SASI.271.08.2026.JF
Gmina Stolno
Stolno 112
86-212 Stolno

Pytania i wyjaśnienia nr 2 do treści SWZ

Postępowanie o udzielenie zamówienia: „ **Budowa Centrum Integracji Międzypokoleniowej w Stolnie**”

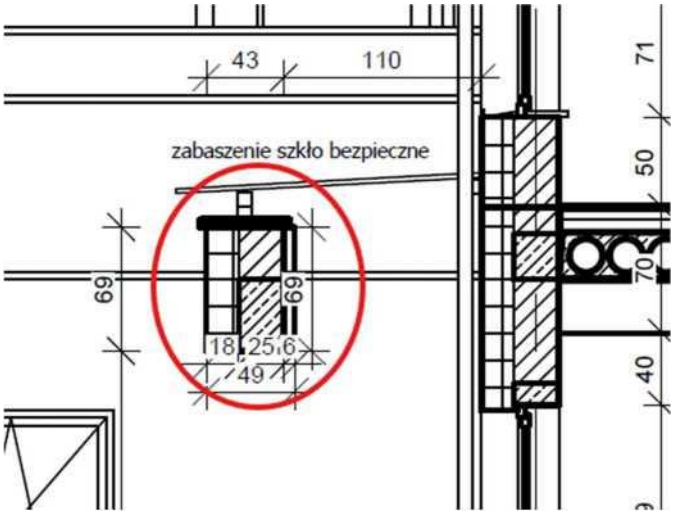
Pytanie 1
Prosimy o załączenie PZT w PDF, a nie wersji zeskanowanej.
W załączeniu pzt w pdf.

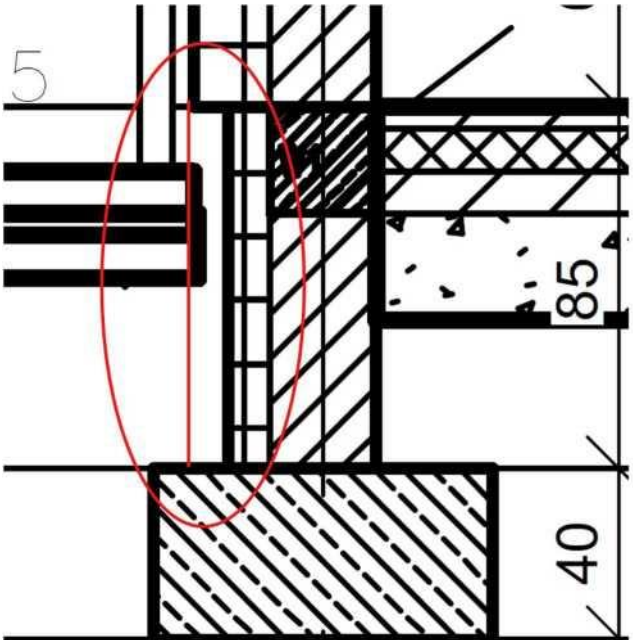
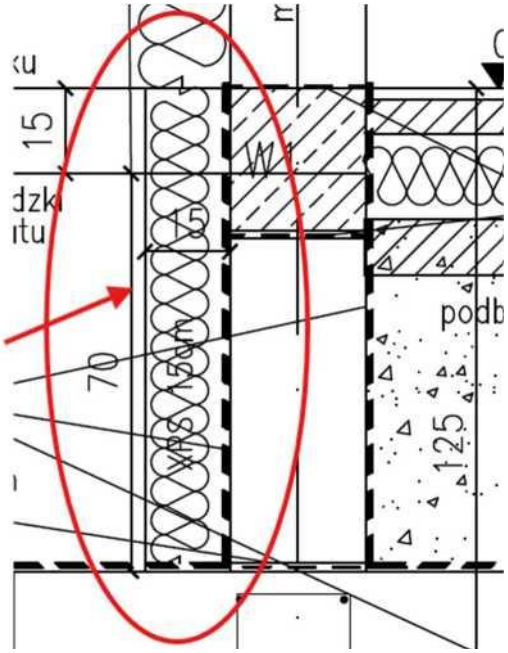
Pytanie 2
Prosimy o wyjaśnienie załączonego przekroju. Jakie dokładnie warstwy mają być zastosowane do żelbetowej pergoli nad wejściem.

\ PI i P-2 25x40 4012 góra + 4012 dołem - dla uzyskania
wymaganegoj&ymiam 49x69_cm_wy ionac ocieplenie. _____ _
\----------

Odpowiedź Zamawiającego:
Podciąg na gotowo ma mieć wymiar 49cmx69cm – żelbetowa część to 25x40. Uzupełnienie do pełnego wymiary czyli 49x60 wykonać z twardego styropianu, wykonać siatkę oraz tynki i malowanie wraz z obróbką blacharska z góry.

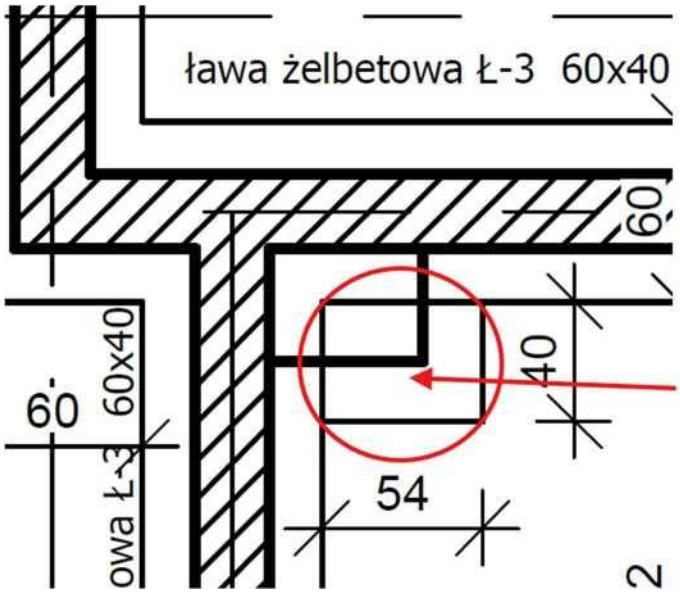
Czy zaznaczony fragment [prostokąt] to ława fund. komina z kształtek o wymiarach 0,54x0,40m i wys. 0,4m ?

Jest to poszerzenie ławy o podstawę do komina.

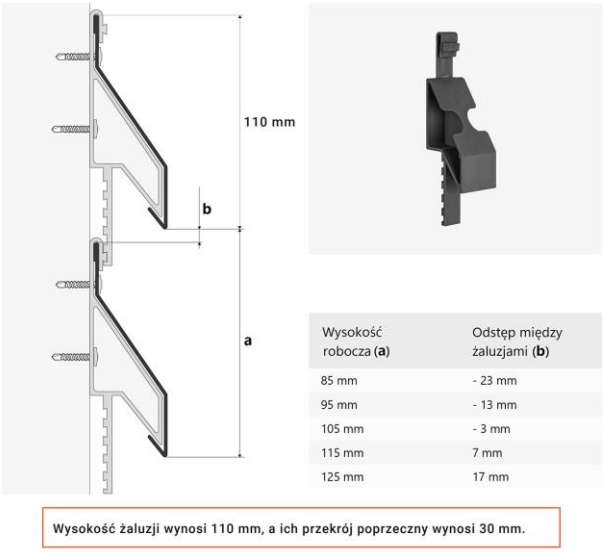
Pytanie 45
Prosimy o podanie specyfikacji maskownicy centrali wentylacyjnych w postaci żaluzji oraz wysokości. Nadmieniamy, że element ten nie został uwzględniony w przedmiarze.
Odpowiedź Zamawiającego:
Należy zastosować żaluzje fasadowe w kolorze ral 7004 wysokość maskowania około 150cm , dopuszcza się dowolne wymiary elementów ażurowych. Przedmiar robót ma charakter pomocniczy, co oznacza, że w przypadku, gdy dany rodzaj robót lub ich obmiar lub ich zakres został ujęty w dokumentacji projektowej lub w STWIORB – wykonawca zobowiązuje się wykonać wskazany tam rodzaj robót lub ich obmiar lub ich zakres zgodnie z dokumentacją projektową lub STWIORB w ramach wynagrodzenia ryczałtowego, nawet jeżeli dany rodzaj robót lub ich obmiar lub ich zakres nie został ujęty w przedmiarze robót.

Wysokość robocza (**a**)	Odstęp między żaluzjami (**b**)
85 mm	- 23 mm
95 mm	- 13 mm
105 mm	- 3 mm
115 mm	7 mm
125 mm	17 mm

Wysokość żaluzji wynosi 110 mm, a ich przekrój poprzeczny wynosi 30 mm.
